**Forum mondial de l'harmonisation  
des Règlements concernant les véhicules**

**Groupe de travail de l'éclairage et de la signalisation lumineuse**

### **Proposition de projet d'amendements au Règlement n° 104 (Marquages rétroréfléchissants pour les véhicules des catégories M, N et O)**

#### **Communication de l'expert de l'Association européenne des fournisseurs de l'automobile\***

Figure 3a  
Marquage rétro réfléchissant de la classe F

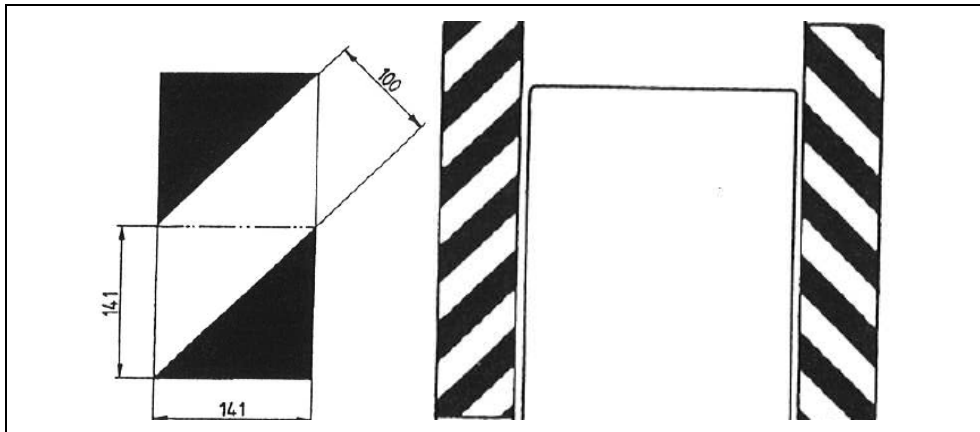
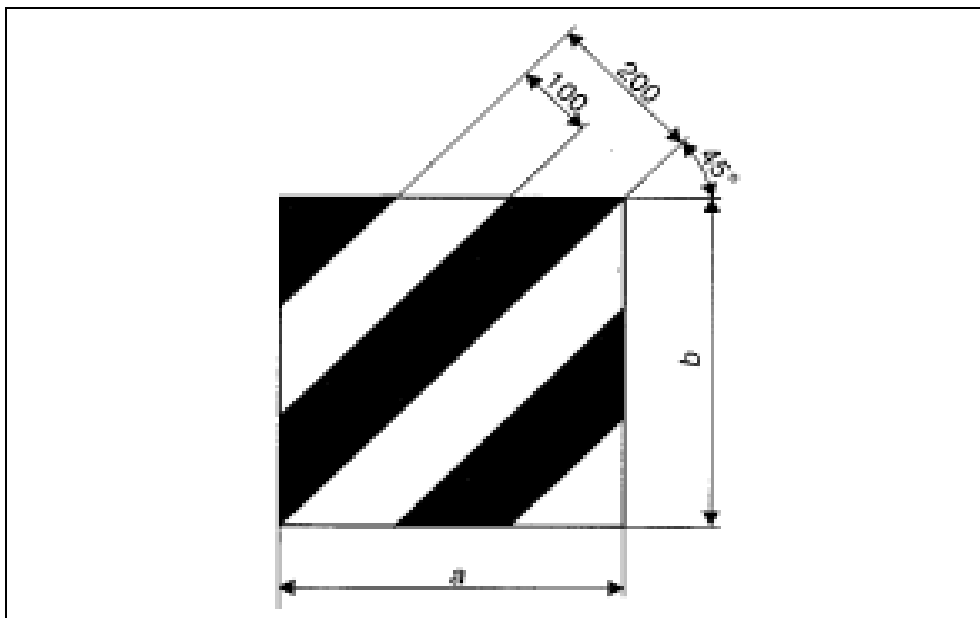
**«2. Marquages latéraux, arrière et/ou avant constitués de bandes (classe F)**

**Les marques sont constitués de bandes rétro réfléchissantes.**

**2.2.1 Les matériaux rétro réfléchissants des dispositifs de la classe F sont constitués de bandes diagonales rouges et blanches de 100 mm de large, inclinées vers l’extérieur et vers le bas selon un angle de 45°. La surface normalisée de base est un carré de 141 mm de côté composé pour moitié de bandes blanches et pour moitié de bandes rouges, qui représente une surface standard (cf. fig. 3).**

**2.2.2 Chaque élément constitutif d’un matériau de marquage rétro réfléchissant doit avoir une longueur minimum correspondant au minimum à neuf surfaces normalisées telles que décrites au paragraphe 2.2.1 ci-dessus sur les gros véhicules disposant d’un espace de montage disponible; ce chiffre peut toutefois être ramené à un minimum de quatre surfaces normalisées sur les véhicules ne disposant que d’un espace de montage limité.**
